改善箇所説明図

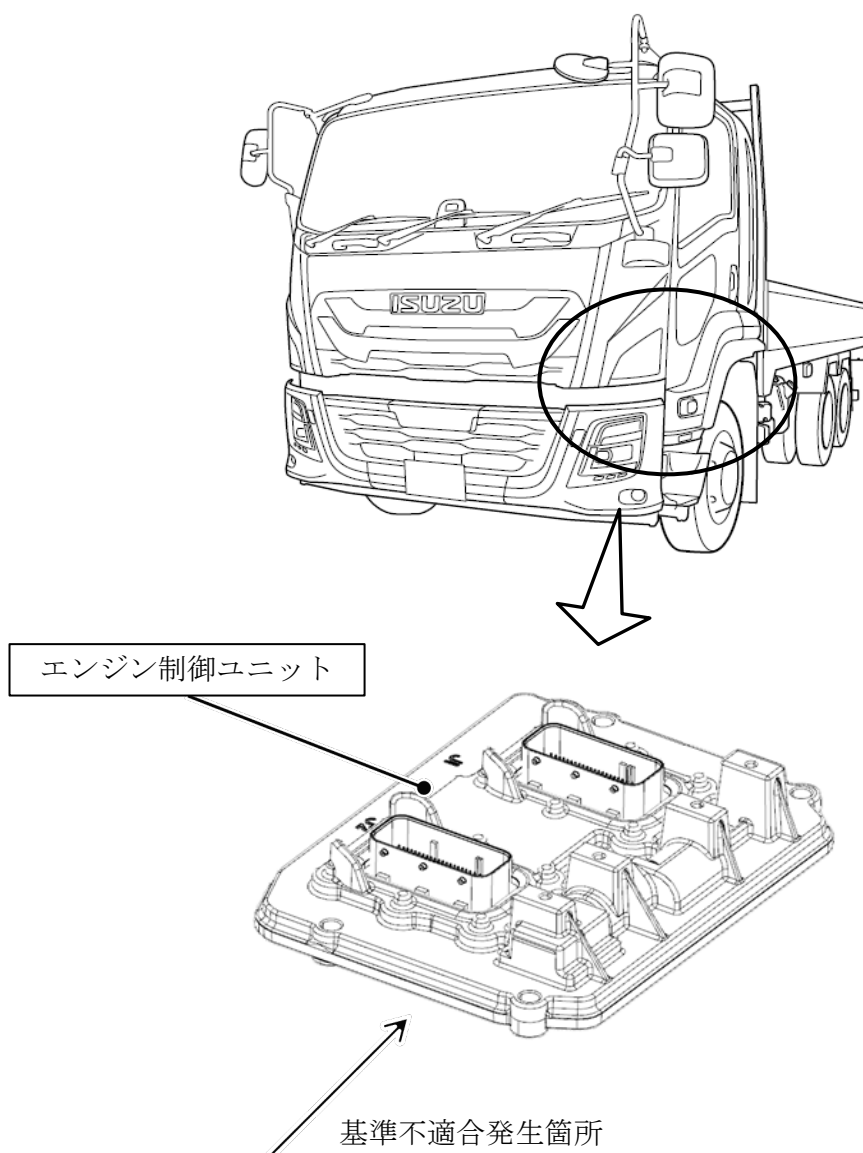
エンジン制御ユニットにおいて、設定値の書き込み指示が不適切なため、汎用故障診断ツールで車両識別番号（VIN）を表示することができない。そのため、保安基準に適合しない。

改善の内容：
全車両、エンジン制御ユニットの設定値を書き換える。

識別：運転席ステアリングコラムブラケット部に、識別ペイント（白色）を塗布する。
